Notitie zienswijzen bestemmingsplan Gytsjerk – Mûnein

Versie 4, 4 februari 2022

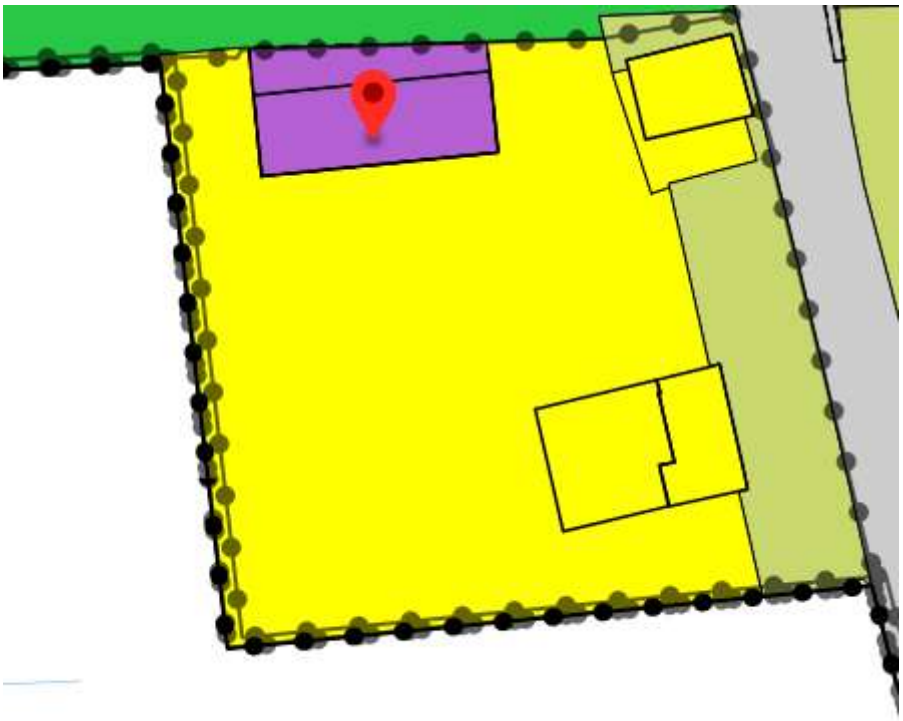
Het perceel kent een oppervlakte van 908m². Dan wordt maar een deel van het perceel bestemd als "Bedrijf – 1" met de aanduiding "specifieke vorm van bedrijf – opslag hoveniersbedrijf". Voor het overige ziet het ontwerp op een bestemming "Wonen – twee onder één kap". Een deel van het perceel met laatstgenoemde bestemming wordt op dit moment gebruikt voor buitenopslag.
Er wordt een toelichting gemist op de keuze om een deel van het perceel nog tot "wonen" bestemd te laten. Het onbebouwde deel (voor zover gelegen in het ontwerp) is nu ook (in strijd met de huidige en de beoogde bestemming) bedrijfsmatig in gebruik. Het gaat hier om een gedeeltelijke legalisatie.
In dit verband is nog van belang dat de exploitant van het hoveniersbedrijf weliswaar eigenaar is van de woning R. van Nautaweg 21, maar daar niet woont of heeft gewoond. Er is dus geen relatie tussen het wonen ter plaatse en het hoveniersbedrijf en die is er ook nooit geweest.

De gedachte achter het beperken van de bestemming "bedrijf – 1" met de aanduiding "specifieke vorm van bedrijf – opslag hoveniersbedrijf" tot het aanwezige gebouw is wellicht dat alleen een bedrijf in categorie 2 (bedrijfsvloeroppervlak <500m²) gewenst is, en niet een bedrijf in categorie 3.1 (bedrijfsvloeroppervlak >500m²). Een bedrijf op de betreffende locatie is echter helemaal niet wenselijk. Ook omdat eraan wordt gehecht dat in de loods geen (licht) ontvlambare stof of materiaal wordt opgeslagen, zoals diesel en (tuin)machines. Binnen milieucategorie 2 is dat ook niet toegestaan, maar met de onduidelijke status van het tot "wonen" bestemde deel is het ook niet duidelijk of het uiteindelijk niet toch feitelijk een categorie 3.1 bedrijf is.

<u>Beoordeling gemeente</u>
In de toelichting van het bestemmingsplan Gytsjerk – Mûnein wordt onder paragraaf 4.5 Bedrijf – 2 ingegaan op bestemming voor het betreffende perceel. Helaas is hier een foutje ingeslopen. Aan het betreffende perceel is op basis van de regels namelijk de bestemming "Bedrijf – 1" toegekend. De toelichting zal hierop worden aangepast en vernummerd. Hierbij merken wij op dat de toelichting onderdeel uitmaakt van het bestemmingsplan, maar geen juridische status heeft. De regels in combinatie met de planverbeelding zijn het juridische deel van een bestemmingsplan.

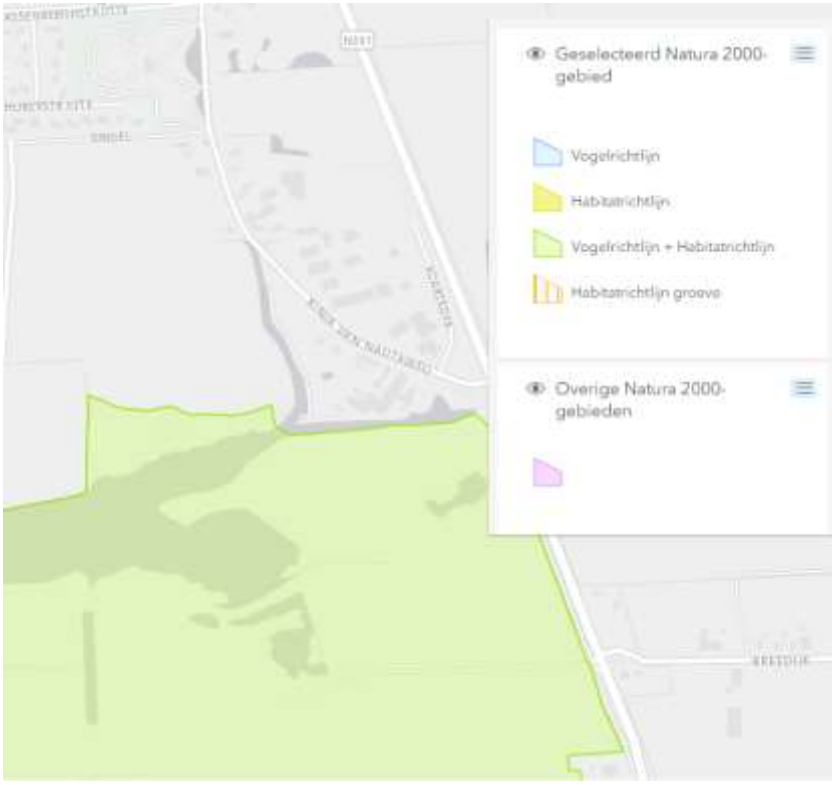
Het bedrijfstype dat in dit geval het meest op de ter plaatse uit te oefenen bedrijfsactiviteiten lijkt is SBI-2008 code 016 nummer 4: plantsoenendiensten en hoveniersbedrijven bedrijfsoppervlak <= 500 m2. Volgens de tabel geldt vanwege geur en geluid dan een richtafstand van 30 meter. In de tabel wordt voor geluid dan aangegeven dat de voor geluid bepalende activiteit meestal continu (dag en nacht) in bedrijf is.

De ter plaatse uit te oefenen bedrijfsactiviteiten leveren niet continu (dag en nacht) geluid op. De geluidsbelasting is overwegend in de dagperiode (07:00-19:00). Omdat het een bedrijf is dat gespecialiseerd is in tuinaanleg en -onderhoud, vinden de werkzaamheden op locatie plaats. Dat betekent dat 's ochtends materiaal en materieel wordt opgehaald om elders de werkzaamheden te kunnen uitvoeren. Ter plaatse wordt geen kantoor gehouden, komen geen klanten, wordt niet gekweekt en zijn geen modeltuinen, vindt geen productie plaats ed. De deelactiviteit die hier plaatsvindt betreft een afzonderlijk te zoneren opslagactiviteit. Het grootste deel van de opslag betreft het materieel. De meeste materialen wordt op de werklocatie afgeleverd. Producten die niet geheel zijn toegepast (bv. bestrating) wordt soms -getuige de foto's- tijdelijk op het perceel opgeslagen. Hiervoor is een kleine buitenruimte nodig. Het gaat niet om geurverspreidende producten. Van continue geluids- of geurveroorzakende activiteiten is geen sprake.

In het ontwerpbestemmingsplan is maatwerk geleverd door niet een hoveniersbedrijf (categorie 2) maar een bedrijf 1 met een specifieke functieaanduiding "bedrijf-opslag hoveniersbedrijf" toe te staan. De aard van de bedrijfsactiviteiten en het hierop toegespitste maatwerk rechtvaardigen een kleinere richtafstand. Dit komt in de toelichting op het bestemmingsplan onvoldoende tot uitdrukking. De toelichting zal op dit onderdeel worden aangevuld.

Wij hebben niet alleen naar de aard van de bedrijvigheid maar ook naar de aard van de omgeving gekeken. De richtafstanden van de VNG-publicatie gelden voor het gebiedstype 'rustige woonwijk'. In bepaalde gevallen kan gemotiveerd worden dat er geen sprake is van een 'rustige woonwijk', maar een 'gemengd gebied'. Dit is bijvoorbeeld het geval bij een lint in een dorpskern waar meerdere functies naast elkaar zitten. Of bij een gebied dat langs een drukke ontsluitingsweg ligt. Een 'gemengd gebied' kan ook een argument opleveren om een kleinere richtafstanden aan te houden.

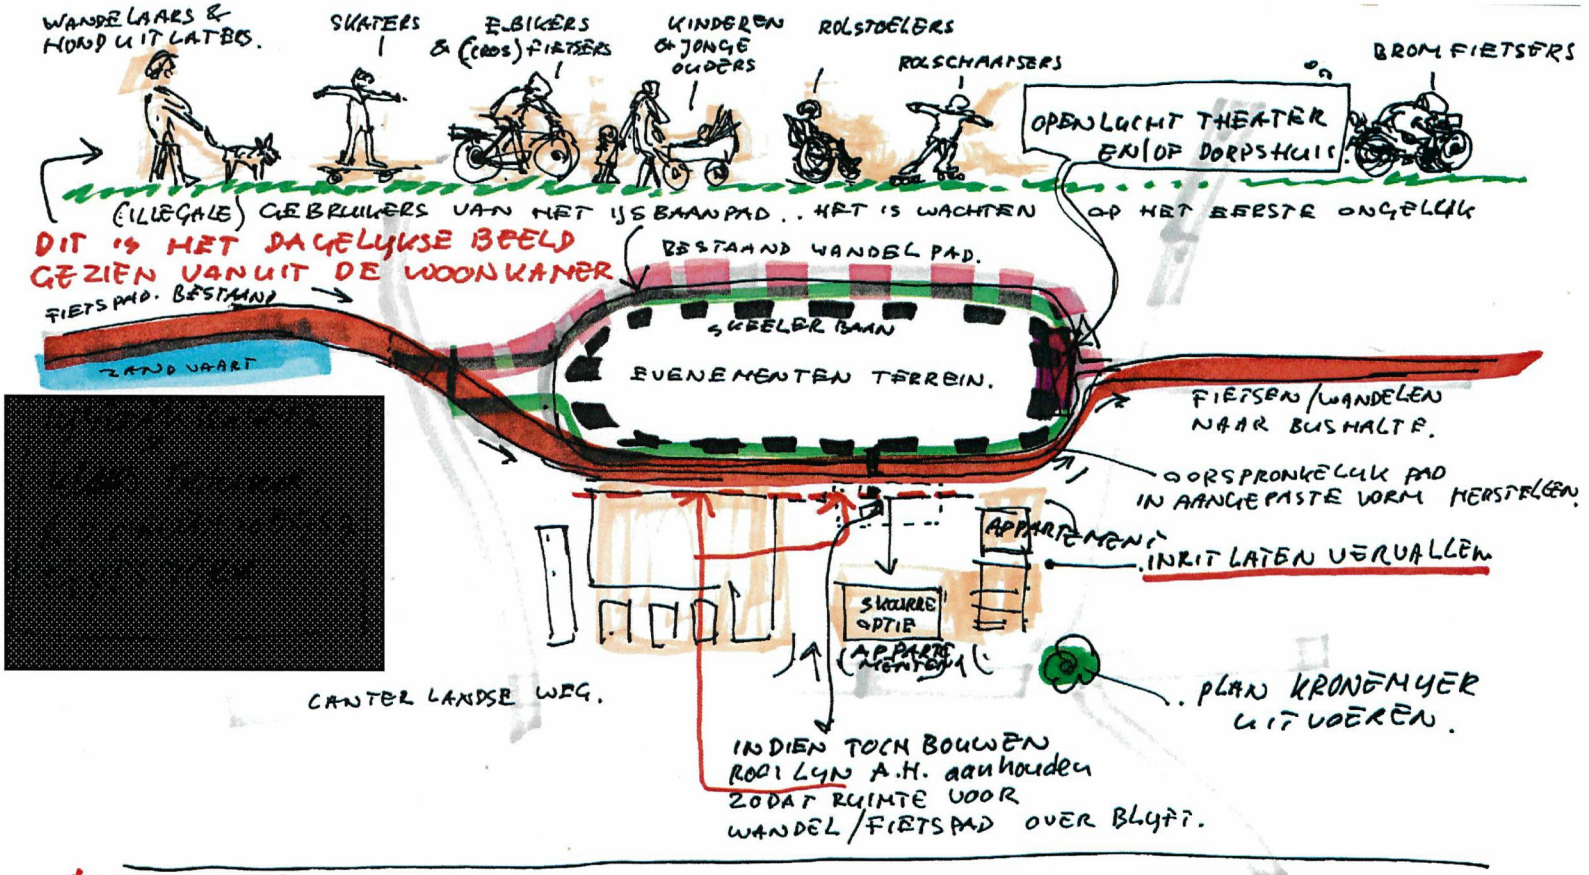
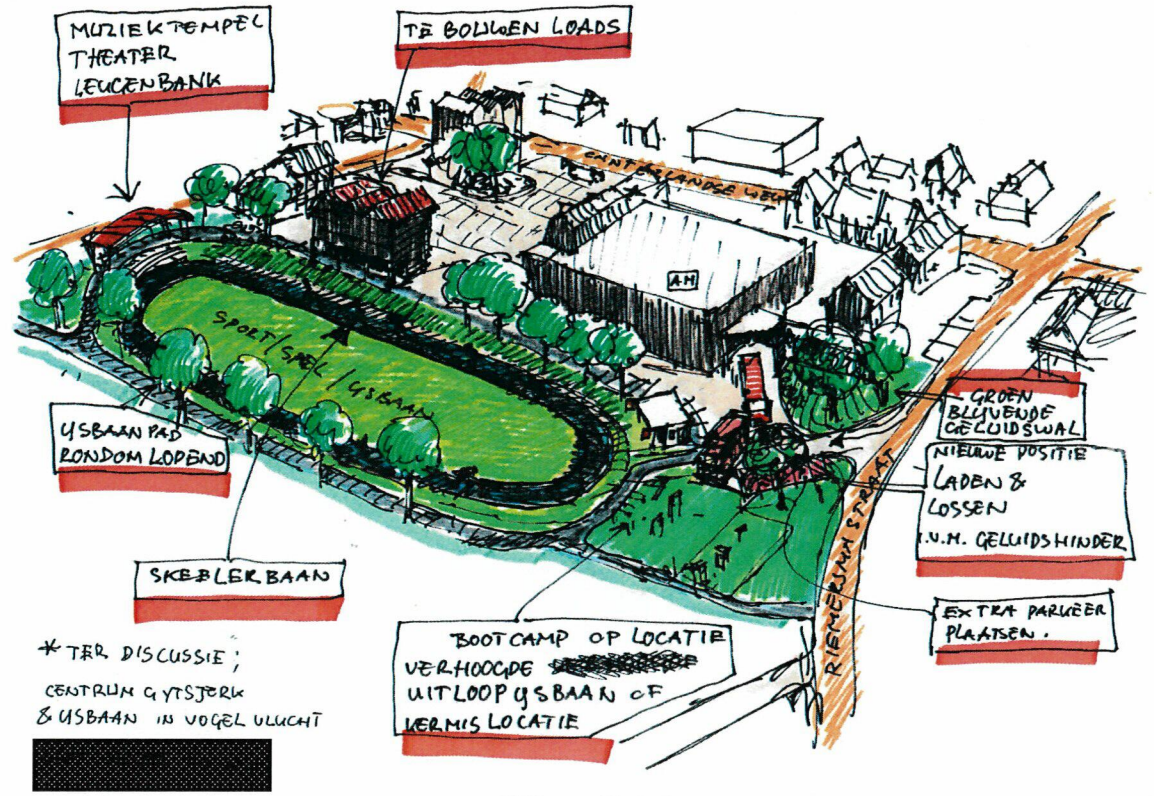
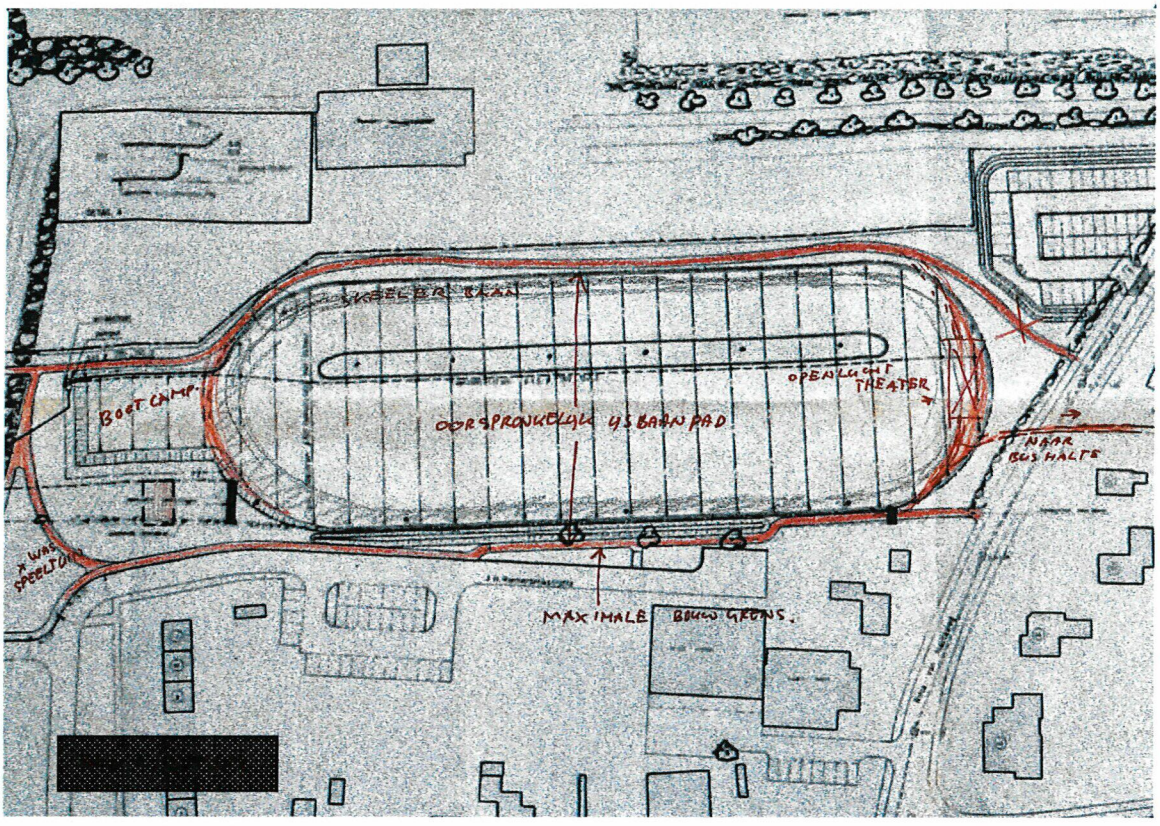
ZIENS WIJZE:- BEBOUWING NIET TOT AAN DE IJSBAAN, MAAR RUIMTE LATEN VOOR FIETSERS & WANDELAARS. - GEEN APPARTEMENT DIREKT AAN DE IJSBAAN WEGENS TE VERWACHTEN KLACHTEN REGEN.

- APPARTEMENTEN NAAR CANTER LANDSE WEG EN R.U.NAUTA WEG VERPLAATSEN.
- INRIT NAAST TOREN OPHEFFEN EN APPARTEMENTEN GEBOUW S. TUEREN ZODAT ER EEN HELDER STRAAT BEELD ONTSTAAT
- MEER GROEN, AANSLUITEND OP IJSBAAN, OP PARKEER VLAKTE AANBRENGEN.

MUZIEKTEMPEL
THEATER
LEUGENBANK
TE BOUWEN LOADS
SPORT/SPEL/IJSBAAN
IJSBAAN PAD
RONDOM LOPEND
SKEELERBAAN
GROEN
BLUSSENDE
GELUIDSWAL
NIEUWE POSITIE
LADEN &
LOSSEN
I.V.M. GELUIDSHINDER
EXTRA PARKEER
PLAATSEN.
RIETBERGSTRAAT
BOOTCAMP OP LOCATIE
VERHOOGDE
UITLOOP IJSBAAN OF
KERMIS LOCATIE
* TER DISCUSSIE;
CENTRUM IJTSJERK
& IJSBAAN IN VOGEL VLUCHT

SKEELERBAAN
BOOTCAMP
OPENLUCHT
THEATER
OORSPRONKELIJK IJSBAANPAD
NAAR
BUSHALTE
MAXIMALE BOUW GRENS.

Beoordeling gemeente:
De ligging van het betreffende bouwvlak, zoals opgenomen in het voorliggende ontwerp bestemmingsplan Gytsjerk – Mûnein 2021, voor "De Skuorre" is niet anders dan het bouwvlak zoals opgenomen in het (voorgaande) bestemmingsplan Gytsjerk – centrum 2005. Een rondgaand pad wordt met de verwezenlijking van de huidige bouwmogelijkheden in het bestemmingsplan Gytsjerk - centrum ook al lastig. Dit is dus niet een gevolg van het nu voorliggende bestemmingsplan. Wanneer op dit moment een bouwplan voor het betreffende perceel wordt ingediend dat past binnen het ter geldende bestemmingsplan, is de gemeente verplicht de vergunning te verlenen. De bouwlocatie bevindt zich al enige tijd in de ontwikkelfase en er is een partij bezig om een bouwplan uit te werken. In het pakket aan ruimtelijke kaders is geen eis opgenomen voor een langzaam-verkeersroute langs de ijsbaan.

Conclusie
Met het voorliggende ontwerpbestemmingsplan voor "De Skuorre" wordt het bouwvlak, zoals dat in het huidige bestemmingsplan is vastgelegd, niet aangepast.
De stedebouwkundige motieven hiervoor wegen zwaarder dan de wens om een wandelpad rondom de ijsbaan. Dit argument geeft geen aanleiding tot aanpassing van het bestemmingsplan.
